Commune de Fuveau

Plan Local d'Urbanisme

1.6 - Notice de présentation de la modification simplifiée n°3

Point 3. ARTICLE 3- UH - ACCES ET VOIRIE

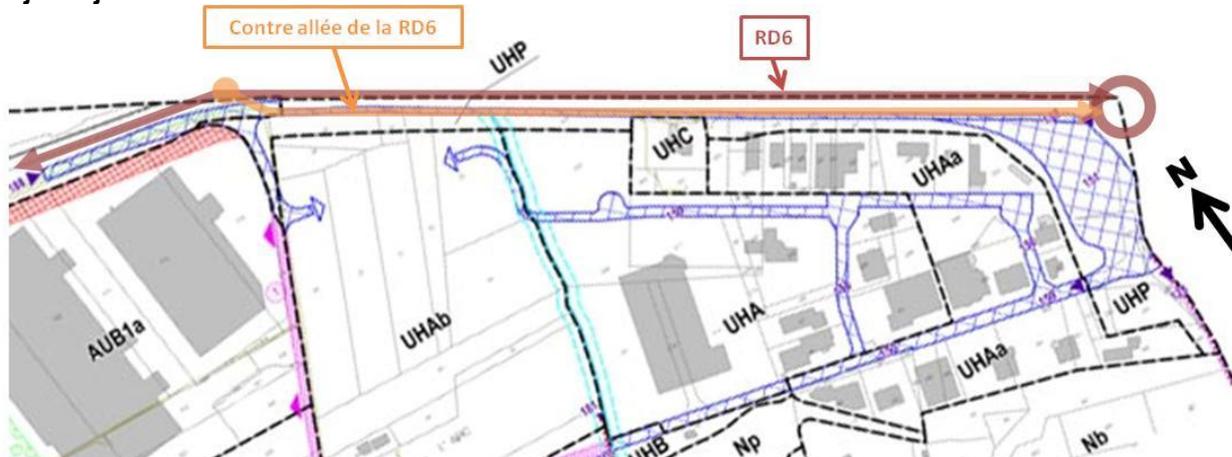
L'article 3 –UH dans le secteur UHP de la ZAC Saint Charles ne permet pas les connexions directes avec la contre allée de la RD6 pour des raisons de sécurité.

Cette règle peut se justifier pour les "sorties" directes sur la contre allée, cependant, elle ne se justifie pas pour les "entrées" depuis cette contre allée.

Les entrées depuis la contre allée ne créent pas de problèmes de sécurité. Ils pourraient même faciliter les accès aux différentes parties de la ZAC dont l'aménagement est actuellement complexifié par cette disposition.

Il est proposé de modifier le point 5 de l'article 3-UH du règlement dans ce sens.

5.1. Les accès directs sur la contre-allée de la R.D.6 sont interdits. Néanmoins les accès depuis celle-ci peuvent être autorisés dans la zone UHP sous réserve de l'accord du gestionnaire de la voie.

Point 4. SUPPRESSION DE L'EMPLACEMENT RESERVE N° 123

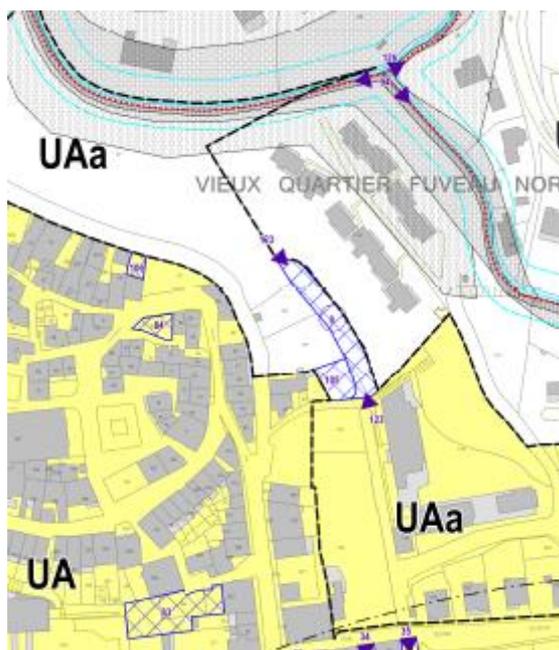
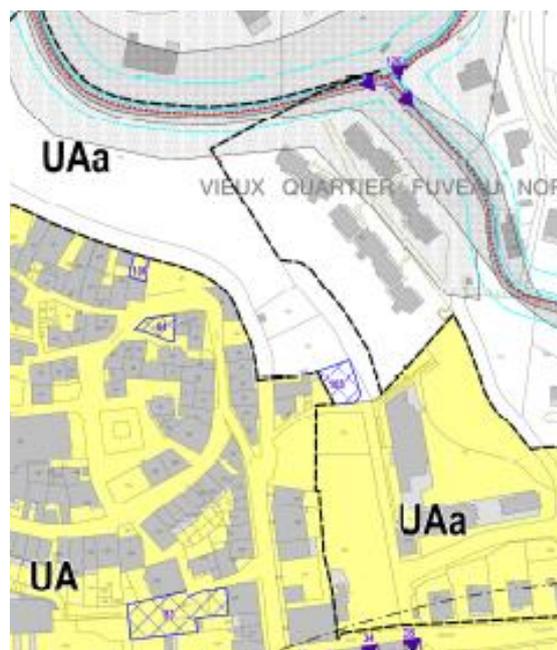
Le tracé actuel de l'ER 123 ne permet pas la jonction entre deux voiries existantes (rue du Moussaillon et rue du nord). Une réflexion est en cours pour répondre aux besoins de tous types de déplacement sur le secteur en fonction des constructions existantes et de celles projetées.

En attendant le résultat de cette étude, l'emplacement réservé n°123 est supprimé.

Le plan de zonage ainsi que la liste des emplacements réservés sont donc revus pour prendre en compte cette évolution.
